SI2019-009

Concerne i set 8DB 355 013-331 (T1699) a 8DB 355 025-331 (T2633) / 8DB 355 025-341 (T2634)

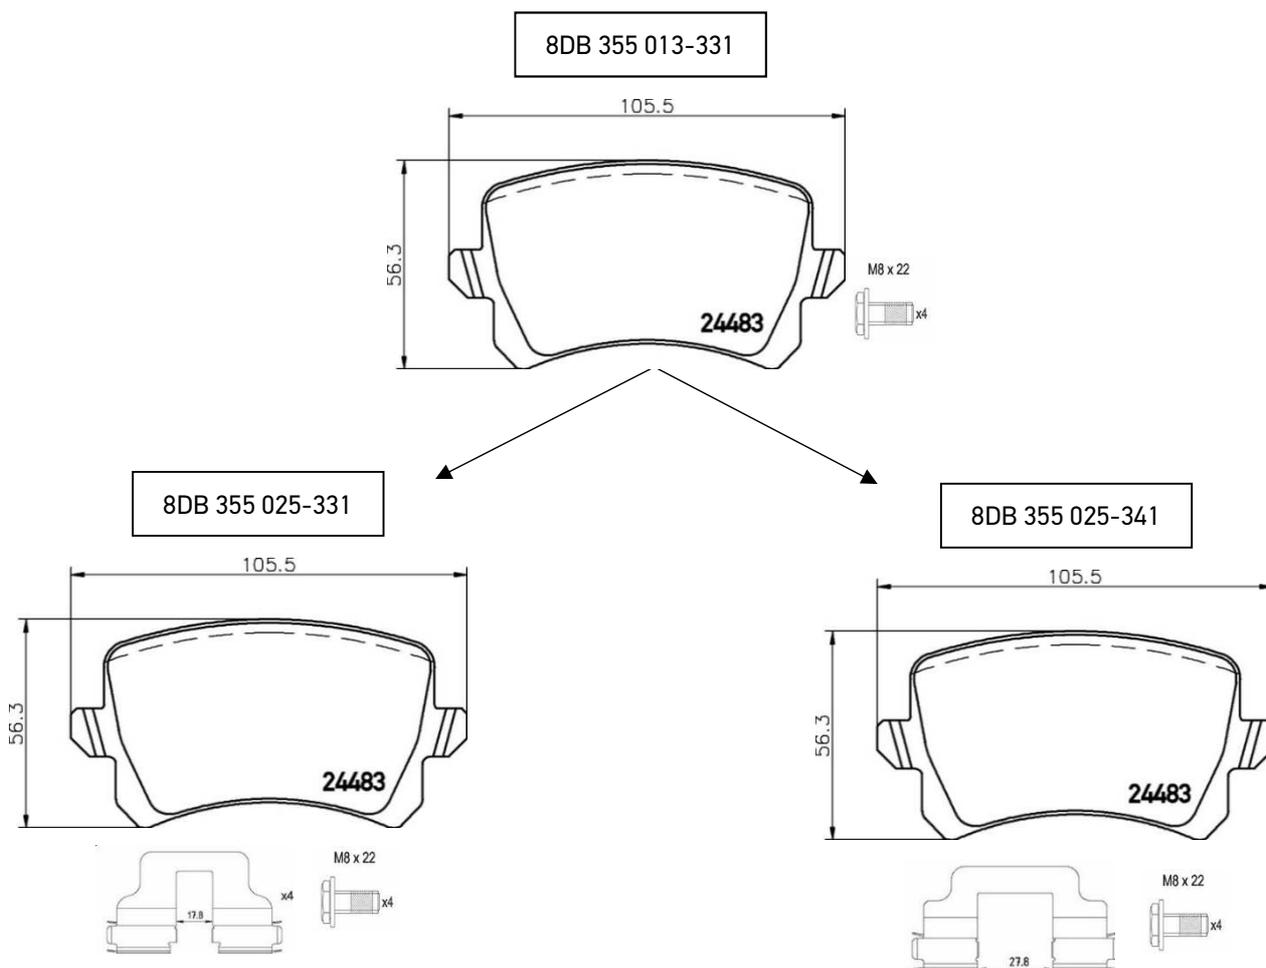
Per ottimizzare le specifiche del prodotto per il set di pastiglie freno 8DB 355 013-331 e per sottolineare l'approccio OE si è deciso di aggiungere kit di accessori al set.

A seconda delle specifiche del veicolo sono necessari due kit di accessori diversi. Per soddisfare tali esigenze, il set 8DB 355 013-331 è stato suddiviso in due codici prodotto diversi, in modo che i clienti possano scegliere facilmente il codice giusto per le loro esigenze.

Il 8DB 355 013-331 sarà sostituito dal 8DB 355 025-331 (incl. spessori scorrevoli con distanza 17,8 mm) e dal 8DB 355 025-341 (incl. spessori scorrevoli con distanza di circa 27,8 mm). Si prega di vedere le differenze nelle immagini qui sotto.
